(仮称) 三戸プロジェクト  
環境影響予測評価実施計画書

補足資料

京浜急行電鉄株式会社

図6 (1) 実施区域と集水域と面積 (現況)

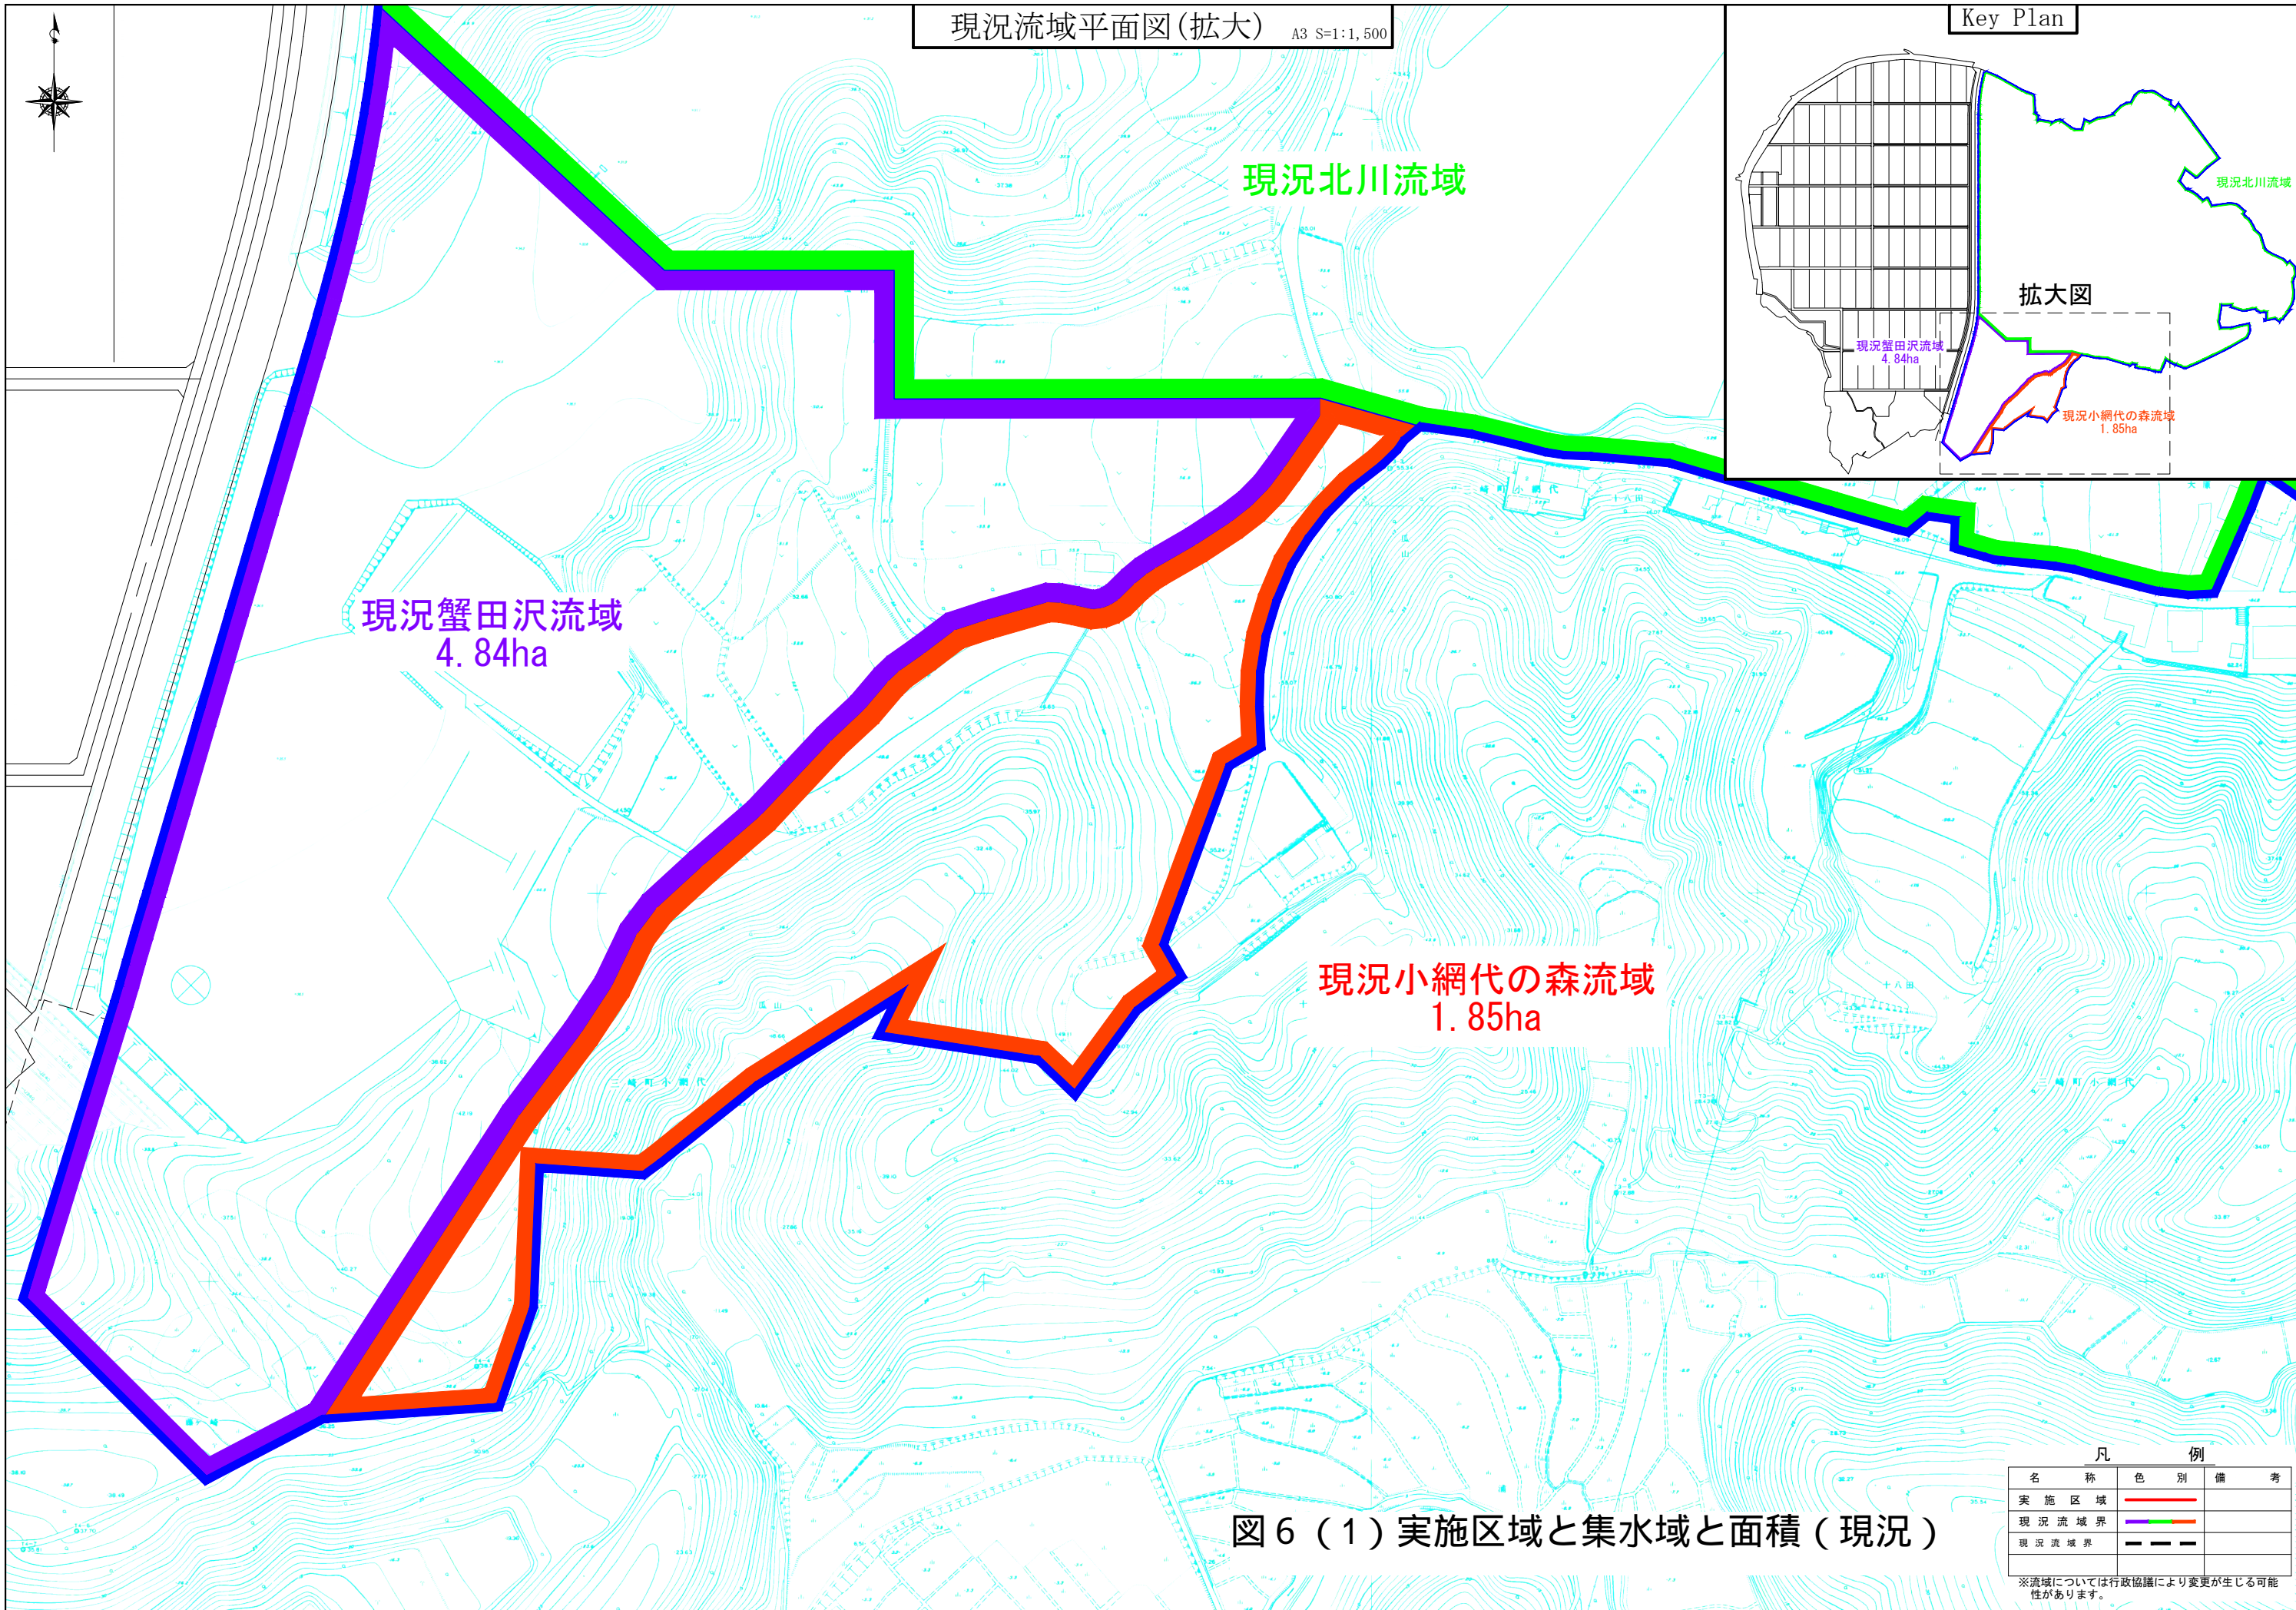
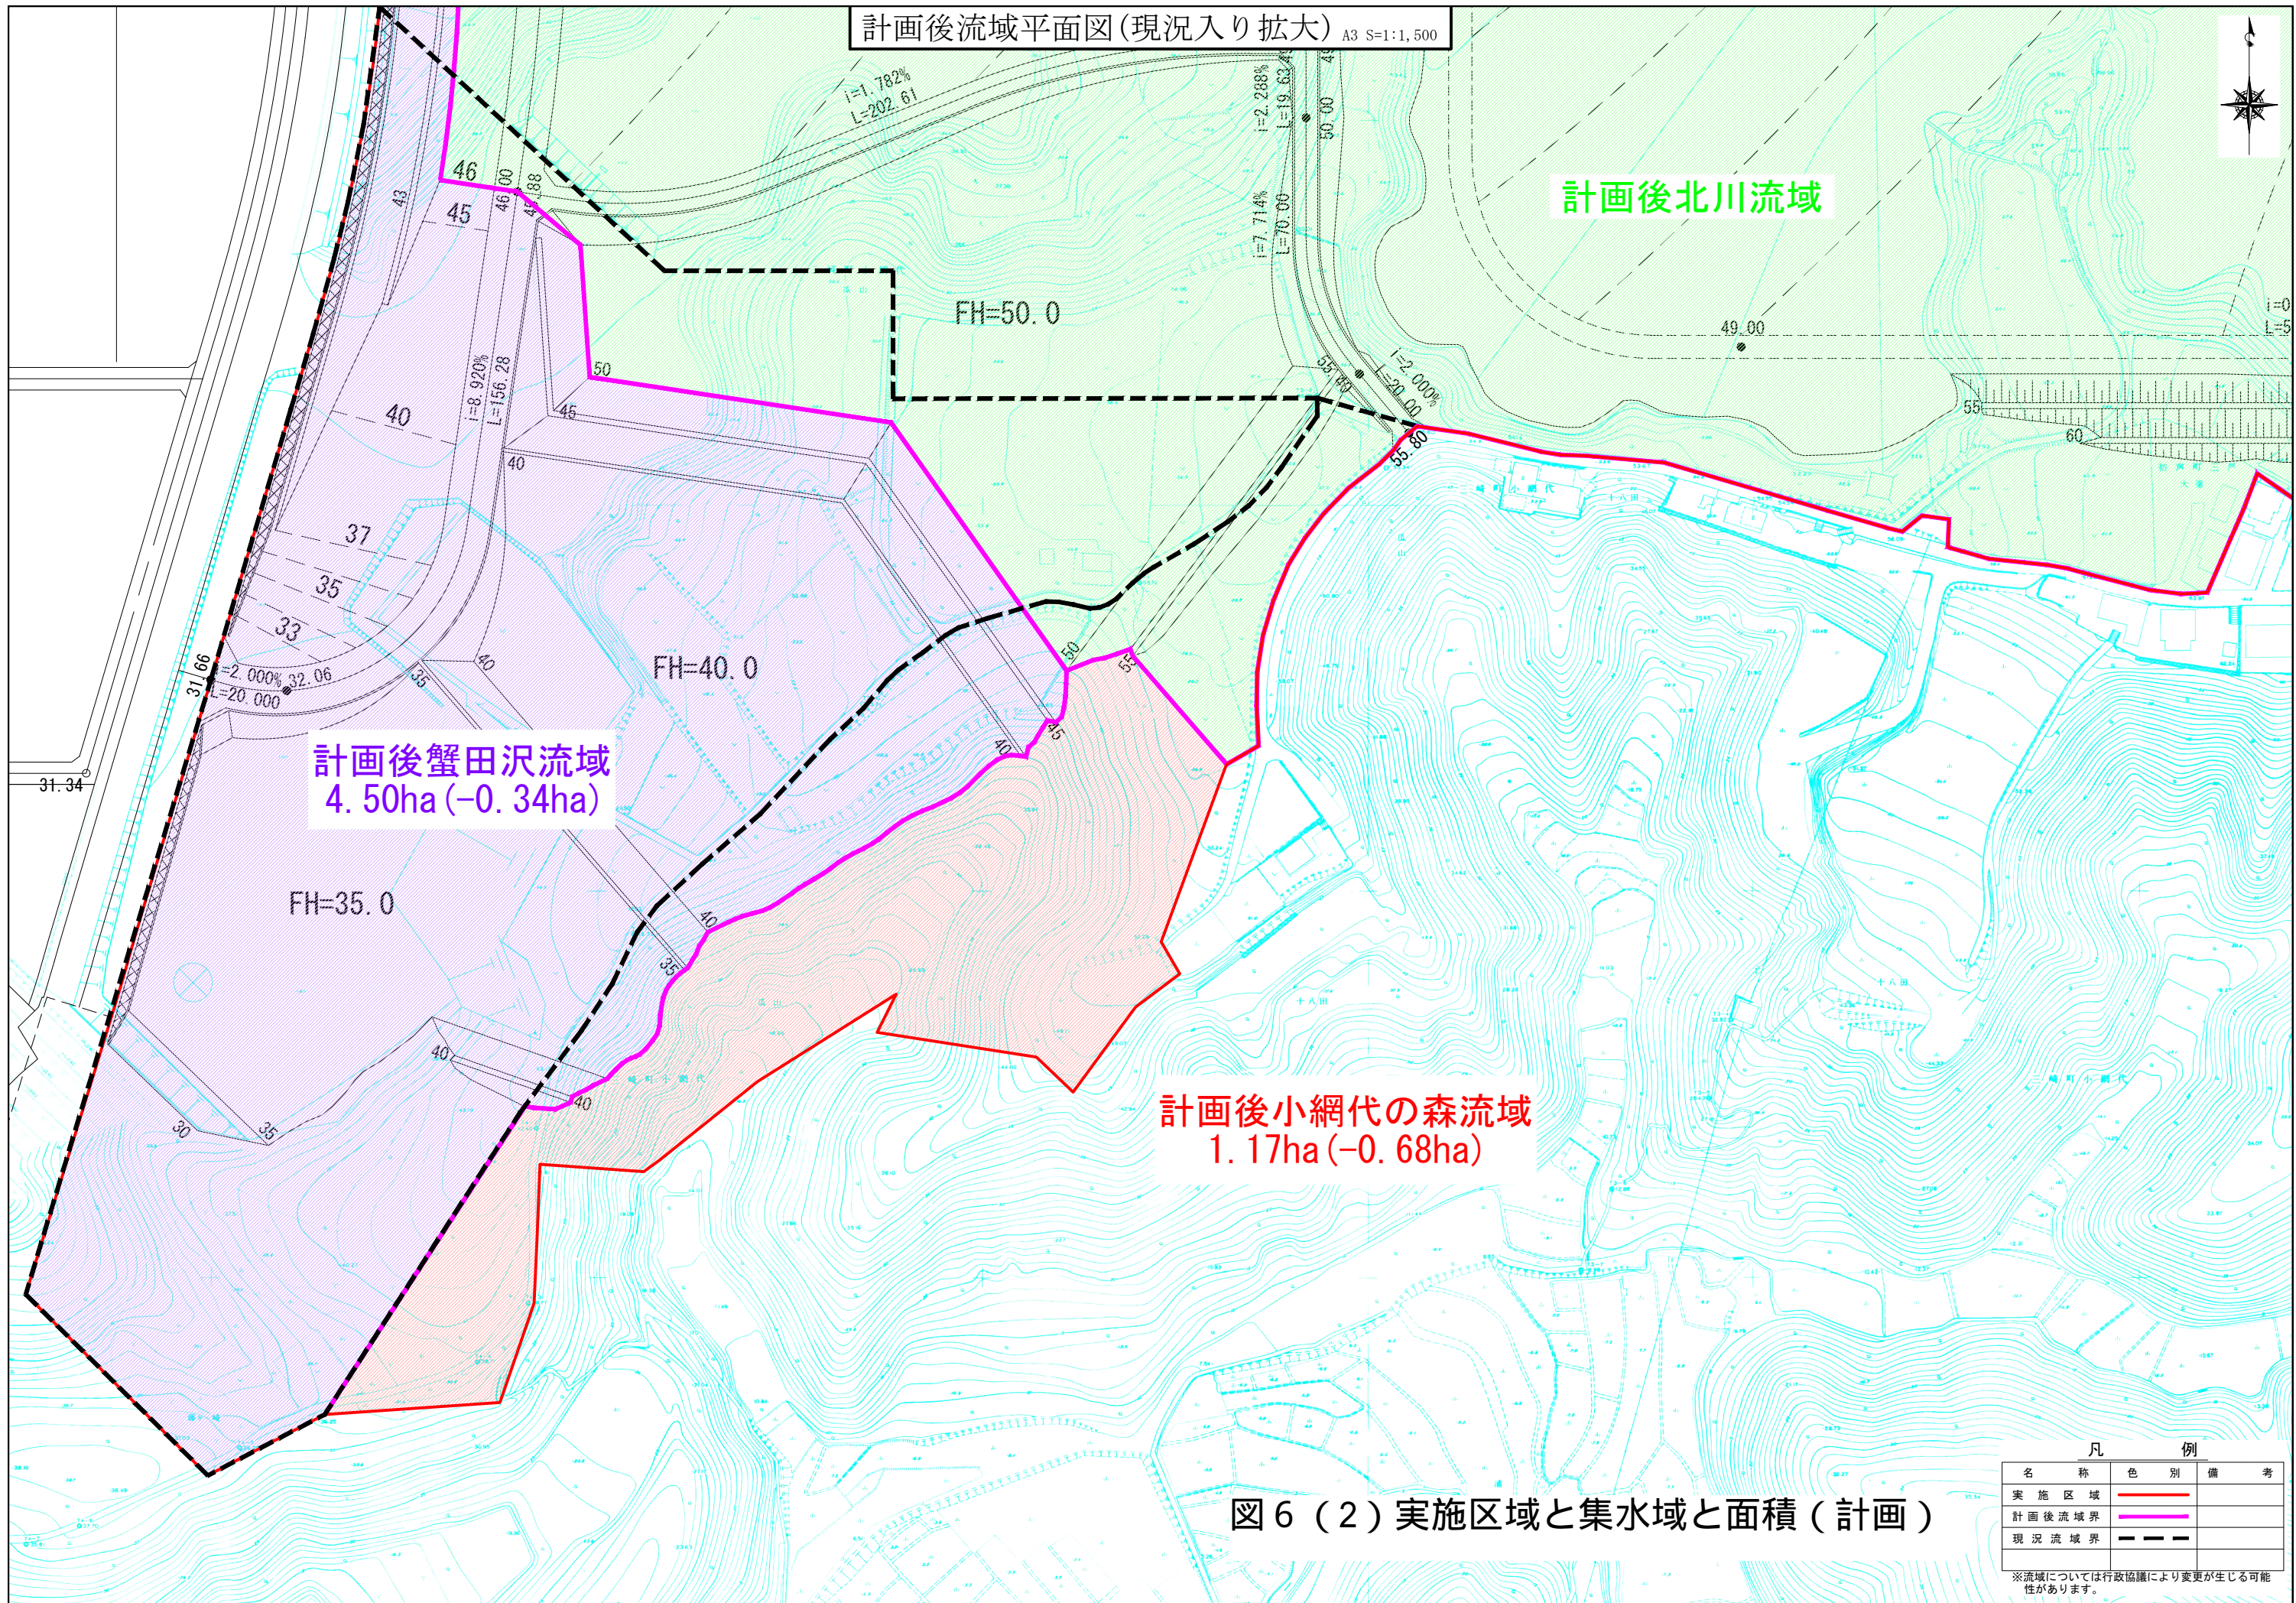
地形改変による集水面積の減少に伴い、実施区域外の河川生態系や湿地生態系への水量（地下水も含む）低下の影響が想定されるため、次の点について配慮することを検討してほしい。

①供用後の水文学的な地下水涵養の措置について

②南西側・南側の集水域への表面水や地下水の量の低下に関する調査、予測・評価について十分な注意が必要であること。

事業実施による集水面積の変化については、図6(1)、(2)に示すとおり、小網代の森流域は約0.68haの減少、蟹田沢流域は約0.34haの減少にとどまっております。本事業では大規模な集水域の改変、地下水の汲み上げは行わないことから、水量低下による著しい影響は想定しておりませんが、今後、予測評価を行う中で、供用後において例えば浸透型の施設を設ける等の環境保全措置を検討してまいります。

地形改変による実施区域南西側や南側の集水面積の減少に伴う表面水及び地下水量への影響については、事業計画や現地の状況を踏まえ、予測評価を行い、影響に応じた環境保全措置を検討してまいります。

図 7  
実施区域と小網代の森の集水域

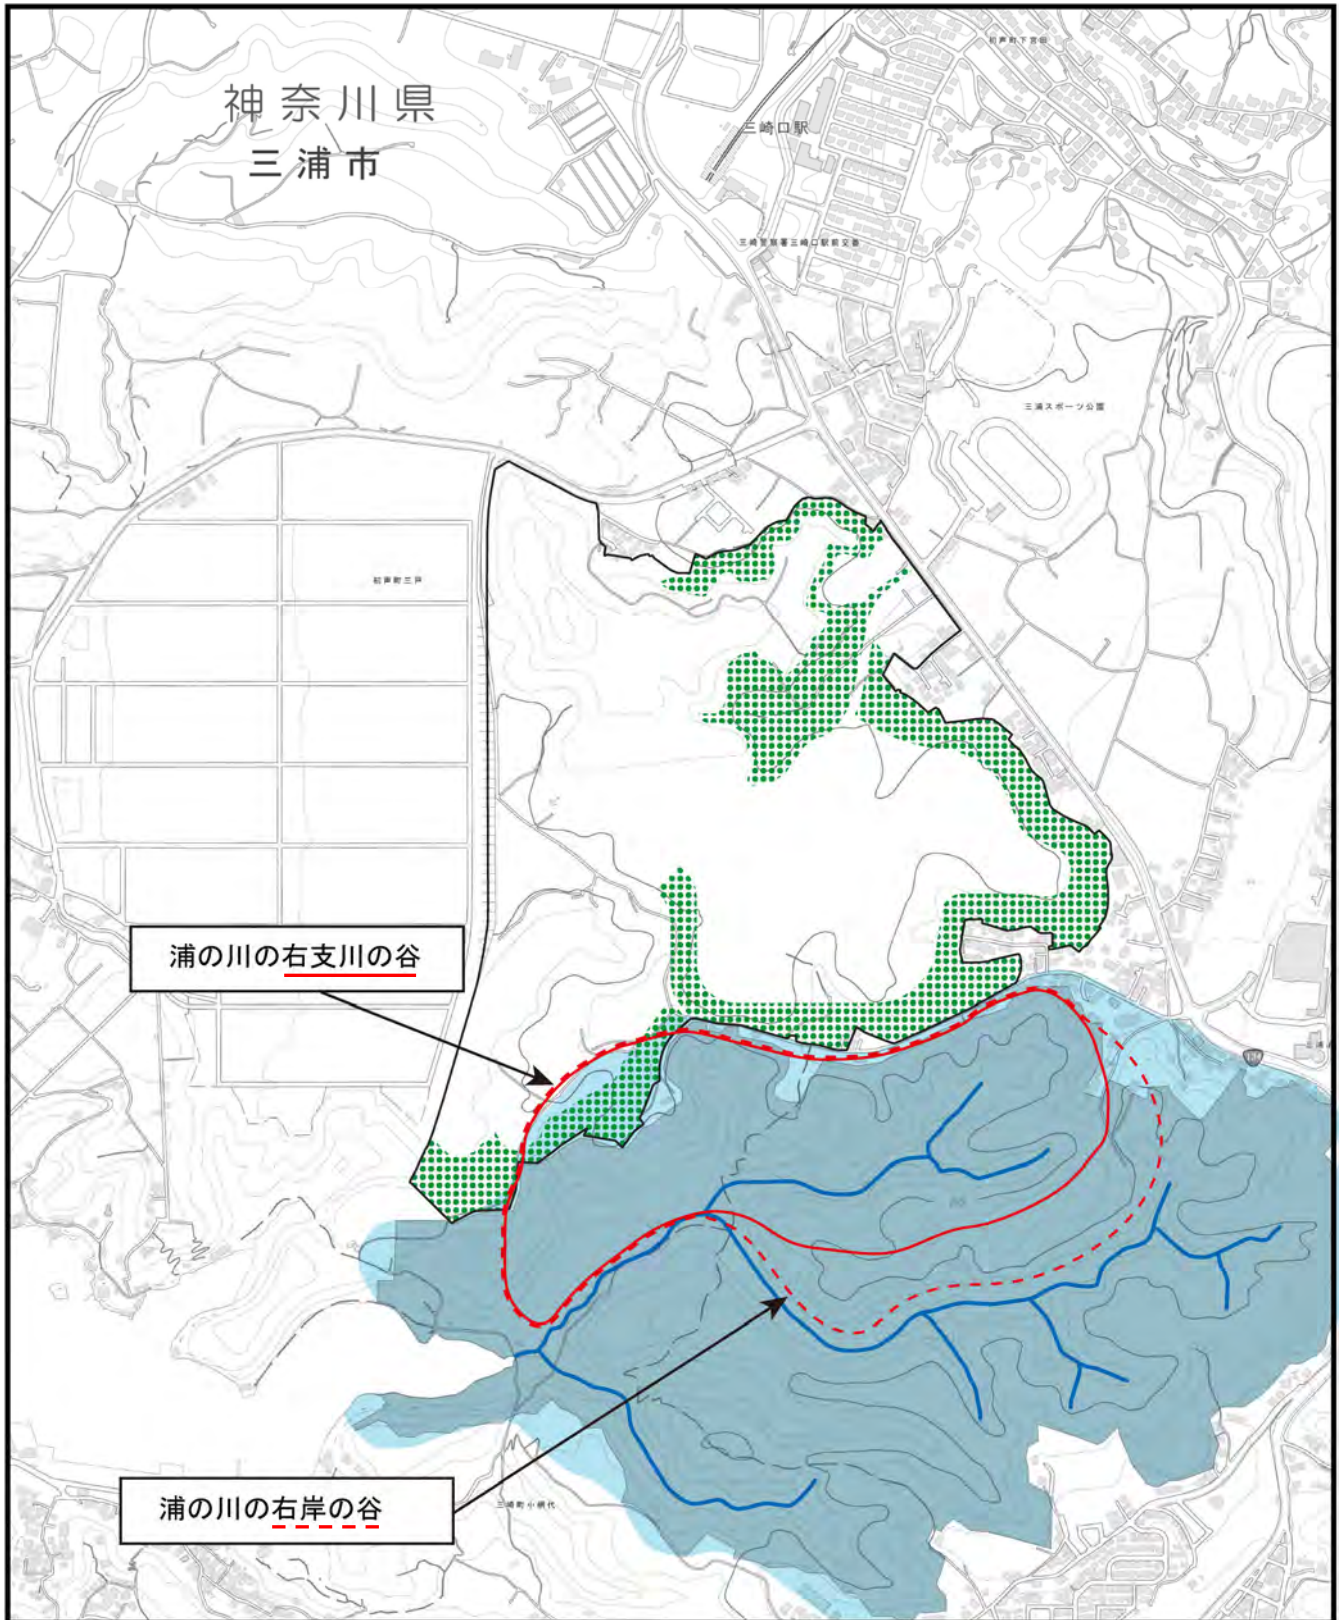
湿性植物群落及び水生生物への影響を考慮した地形改変を受ける集水域の下流側（蟹田沢及び浦の川の右支川の谷）での水量低下の影響（場合によると浦の川の右岸側全体）を把握するための調査等を丁寧に行うことを検討してほしい。

本事業では大規模な集水域の改変、地下水の汲み上げは行わないことから、河川や地下水への著しい影響は想定していませんが、比較的狭い集水域で、その上流部に実施区域を計画している蟹田沢については、水量変化による下流側の湿性植物群落や水生生物への影響を的確に把握できる暗渠出口下流（実施計画書p. 123水質調査地点）に流量の調査地点を設定しています。

一方、浦の川の右支川の谷、浦の川の右岸側を含む小網代の森の集水域は、図7に示すとおり広く、そのうち改変される実施区域内の集水域はごく一部となっていることから、流量を把握する調査は想定しておりません。
